EN LO PRINCIPAL: Reclamación administrativa del artículo 29 de la Ley N° 19.300; **PRIMER OTROSÍ:** Acompaña documentos; **SEGUNDO OTROSÍ:** Otorga patrocinio y poder; **TERCER OTROSÍ:** forma de notificación mediante correo electrónico.

COMITÉ DE MINISTROS

El proyecto denominado “Obras para Control Aluvional y de Crecidas Líquidas, Quebrada de Ramón, Región Metropolitana”, fue ingresado al Sistema de Evaluación de Impacto Ambiental (“SEIA”) por el Ministerio de Obras Públicas – Dirección de Obras Hidráulicas- con fecha 22 de marzo de 2021.

Figura N° : Calicatas en la zona de las obras del Proyecto
--

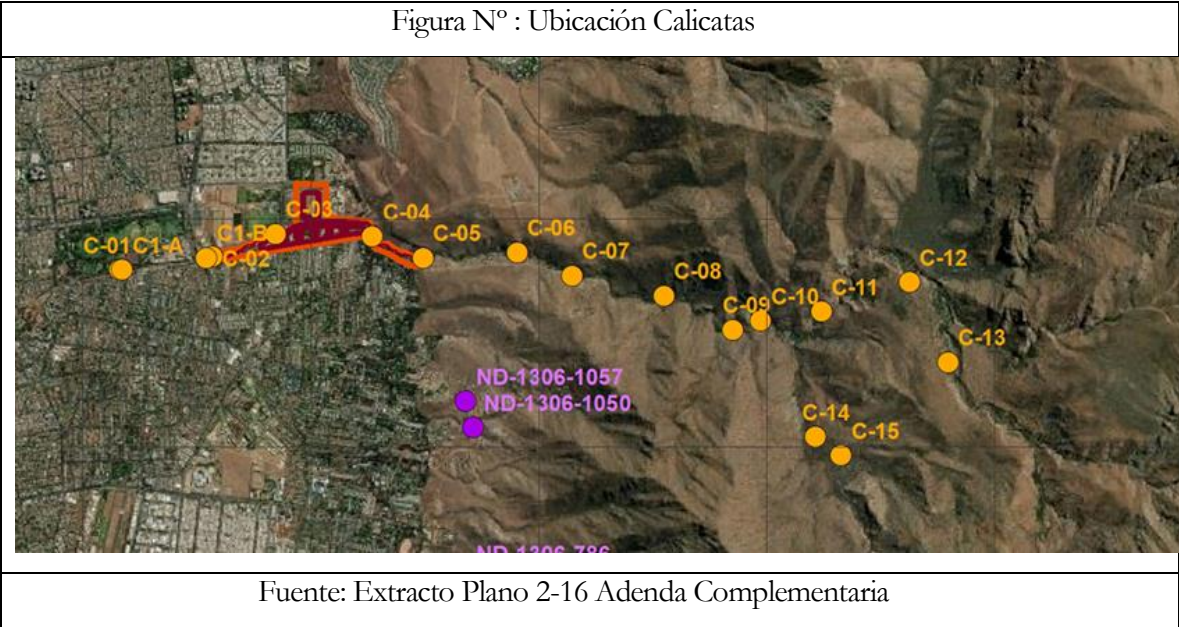
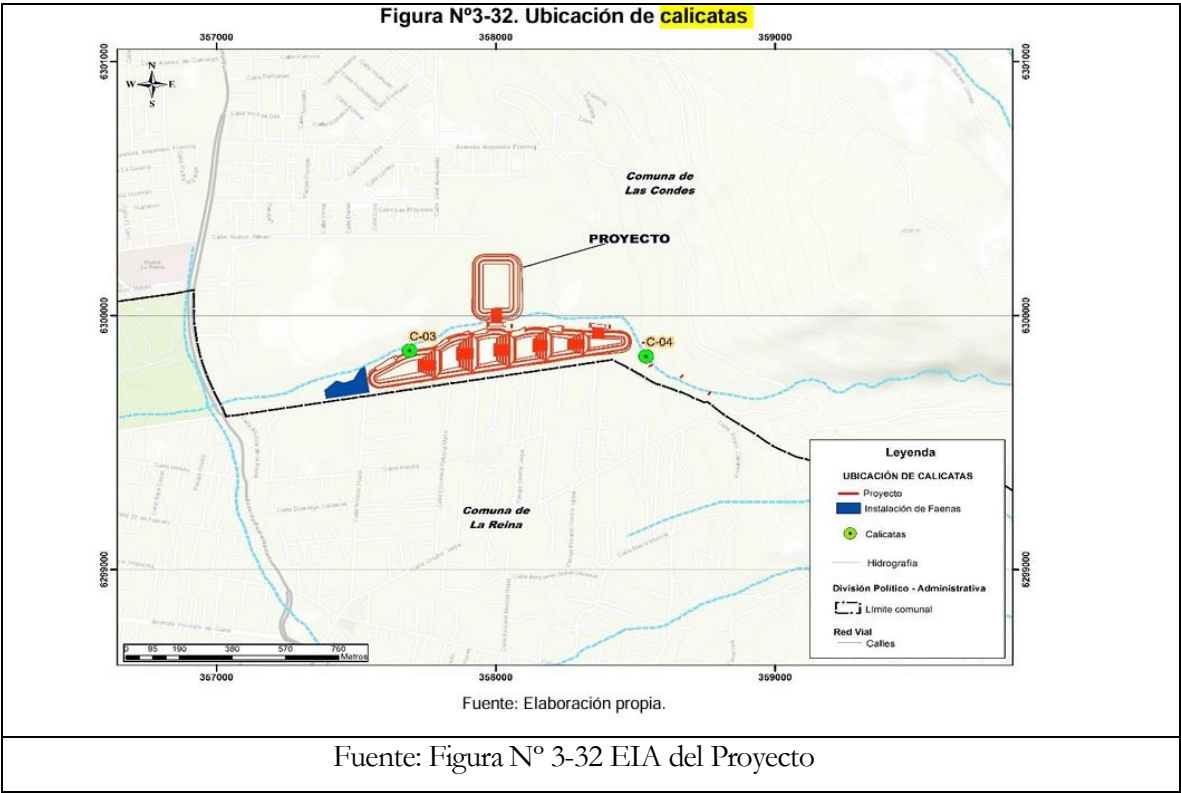
Lo dispuesto no es baladí, ya que se trata de piscinas retenedoras con una profundidad que alcanzan los 24 metros y las cuales ocuparán una superficie de aproximadamente 20 hectáreas, y que su diseño y estabilidad dependen directamente del tipo de material de fundación y del comportamiento del subsuelo frente a cargas dinámicas, infiltración y presiones freáticas.

En su defecto el Titular hace referencia a la realización de calicatas tanto para la línea de base de litosfera como hidrosfera (15 en total) siendo la ubicación de estas las siguiente:

Sin embargo, el Titular conlleva a la confusión al intentar reemplazar los sondeos (exploración vertical profunda, continua y representativa del subsuelo) con calicatas (excavaciones superficiales de pocos metros de profundidad), lo que implica que se caracteriza la zona donde se ubicarán las obras mediante solo cuatro calicatas que entregan una caracterización superficial del terreno.

Lo dispuesto impide que el Proyecto haya evaluado correctamente los riesgos de infiltración o el levantamiento por presión intersticial. A su vez, no es posible conocer si el Proyecto requiere de tratamientos de fundación o de control de filtraciones. Por último, en estas condiciones no es posible identificar la presencia de roca o bolones que requieran explosivos para excavación (riesgo ambiental no caracterizado: ruido, vibraciones, material particulado) o, en su defecto, la necesidad de realizar la rotura de la roca mediante maquinaria más robusta.
